**Avis de la Mission Régionale d'Autorité environnementale
Nouvelle-Aquitaine sur
le projet de parc agrivoltaïque d'environ 12,8 MWC
sur la commune de Orist (40)**

n°MRAe 2023APNA196

Localisation du projet : Commune de Orist (40)
Maître(s) d'ouvrage(s) : Orist Energies (BayWare)
Avis émis à la demande de l'Autorité décisionnaire : Préfète des Landes
En date du : 16 octobre 2023
Dans le cadre de la procédure d'autorisation : Permis de construire
L'Agence régionale de santé et la préfète de département au titre de ses attributions dans le domaine de l'environnement ayant été consultées.

Extrait de l'étude d'impact page 50 : périmètres de protection AEP et aire d'alimentation des captages

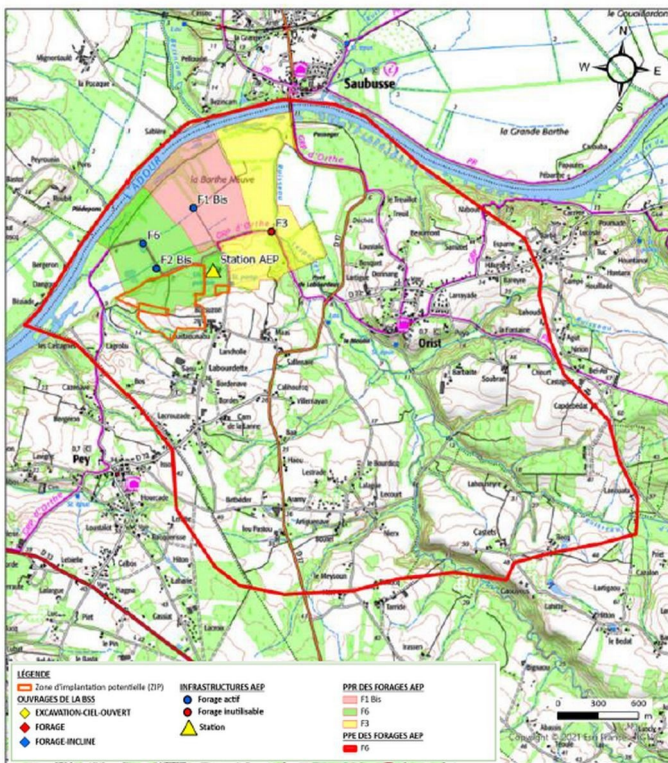
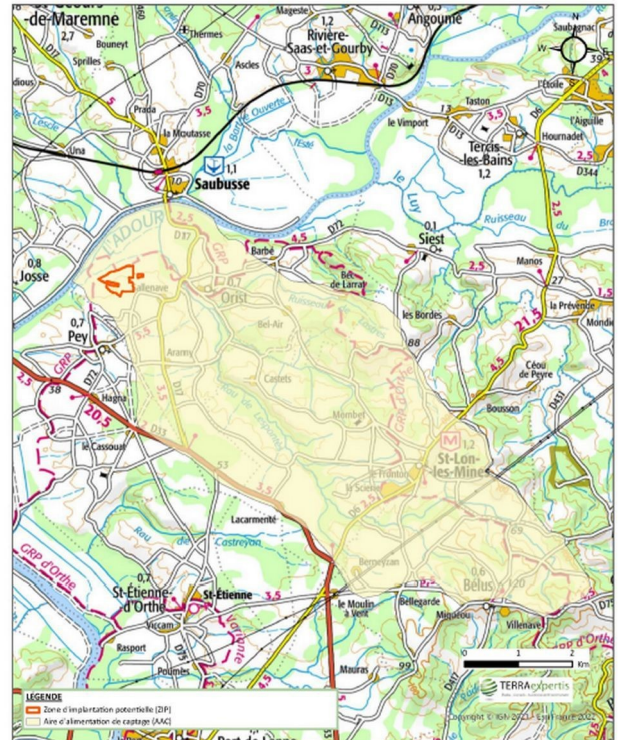
L'objectif spécifique affiché ici (cf. page 12 du résumé non technique) est de proposer un projet agricole alternatif à la culture intensive de maïs, dans le contexte d'une zone humide incluse dans l'aire d'alimentation de plusieurs captages d'eau potable et dans le périmètre de protection rapprochée du captage « F6 » de la commune d'Orist (cf. cartographie page 50).

Résultat de l'expertise zones humides- extrait étude d'impact page 100

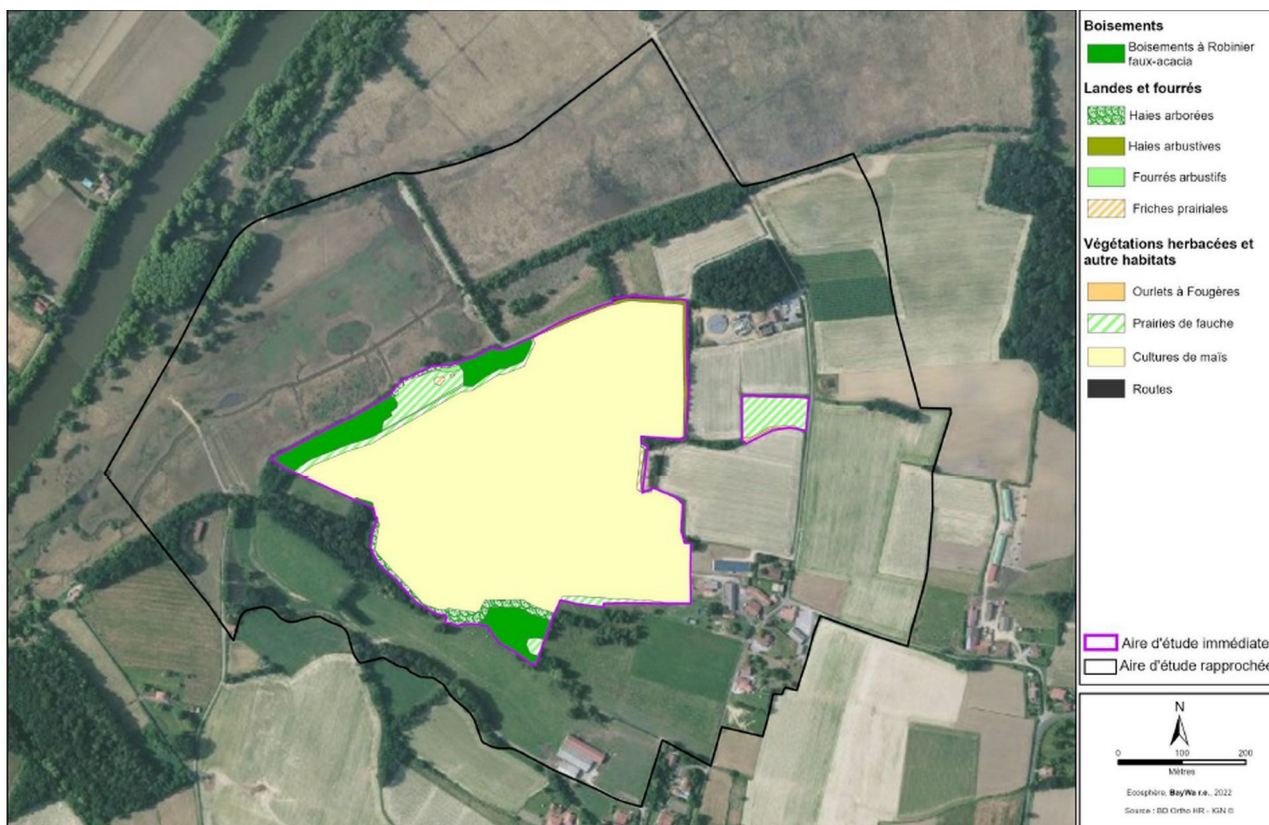
La MRAe demande que les surfaces imperméabilisées par la réalisation des pistes périphériques soient intégrées à l'évaluation des impacts. La réalisation du parc a un impact fort sur les zones humides (estimation à environ 2 à 3 hectares par les pistes périphériques). L'enjeu doit être requalifié et la démarche d'évitement, de réduction et de compensation revue en conséquence. Des mesures compensatoires au remblaiement de zones humides seront à présenter selon les dispositions du SAGE Adour.

Localisation des mesures- extrait étude d'impact page 200

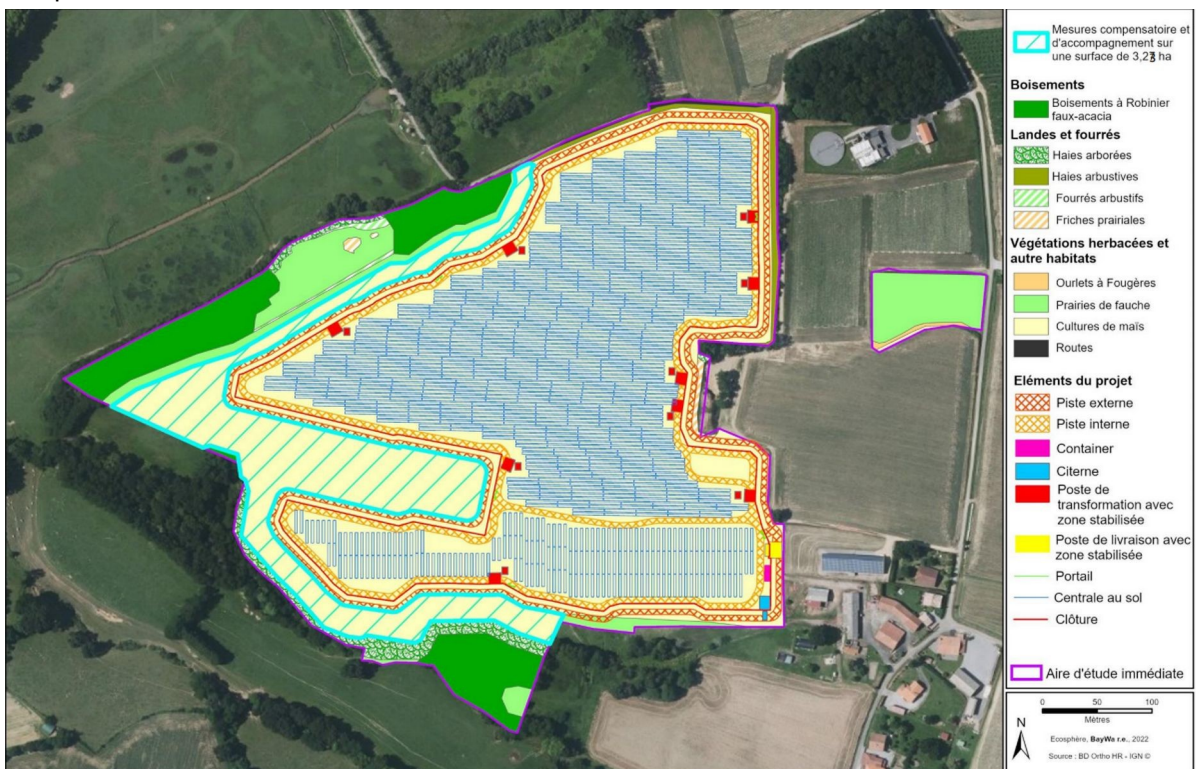
Au-delà des ré-estimations nécessaires évoquées plus haut en termes de destruction/remblaiement de zones humides, les altérations de leurs fonctionnalités restent à analyser. L'évaluation doit être faite en incluant le linéaire de tranchées techniques, les poteaux de clôture ou les pieux de support des tables, ainsi que tout décaissement (y compris pour les pistes légères). Elle doit également inclure l'utilisation des parcelles en pâturage tournant par l'élevage bovin. La ré-estimation de l'impact sur les zones humides pourra conduire à une compensation pour laquelle il apparaît nécessaire de localiser les parcelles support, de démontrer leur faisabilité (maîtrise foncière, conventionnement) et leur pérennité pendant toute la durée de l'impact, et les modalités de leur suivi.

La MRAe demande de reprendre l'évaluation des effets et des impacts résiduels sur les zones humides. Elle recommande également d'approfondir l'analyse des effets du projet sur la faune, et d'intégrer aux analyses les effets prévisibles du projet agricole sur l'environnement.
